Le collectif de la gare d'eau, forte de son expérience de co-construction du projet dans une démarche participative depuis 2017 (diagnostic en marchant à l'invitation de la MEL) souhaite amener plusieurs remarques pouvant contribuer à l'amélioration du projet.

Enfin, nous relevons plusieurs points nécessitant l'attention du commissaire enquêteur nommé pour la présente enquête publique relative à la Demande d'autorisation environnementale selon les dispositions des articles R.181-13 et suivants du code de l'environnement, pour la préfiguration d'un port de plaisance métropolitain sur les communes de Lille et de Lomme.

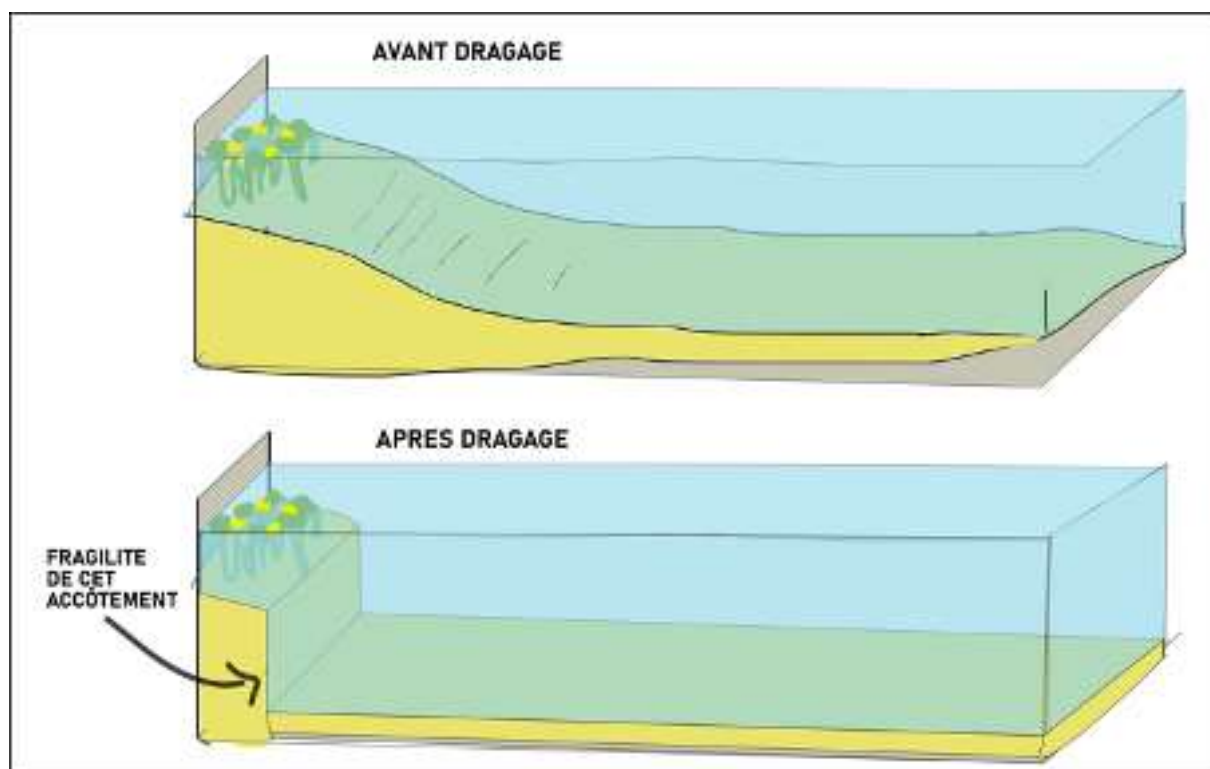
Nous nous étonnons fortement de la méthodologie de l'étude qui prend **3 échantillons moyens sur les 30** alors que certains échantillons dépassent le seuil d'acceptation en ISDND, ce qui veut dire que certains échantillons et donc certaines zones du bassin ont des sédiments qui seraient classés dans les déchets dangereux.

Les travaux vont déplacer 5000 m³ de sédiment : dans ces conditions, comment les polluants ne vont-ils pas se retrouver en suspension dans l'eau et affecter l'ensemble de la faune et la flore de la zone

mais également, par le courant, l'ensemble du bras de Canteleu, situé en aval de la gare d'eau et atteindre la zone nautique et sportive de Marx Dormoy ?

Le collectif s'interroge : sur la nécessité d'un régalaage entier de toute la zone mais plutôt d'un prélèvement des sédiments de façon très ponctuelle selon les zones nécessaires.
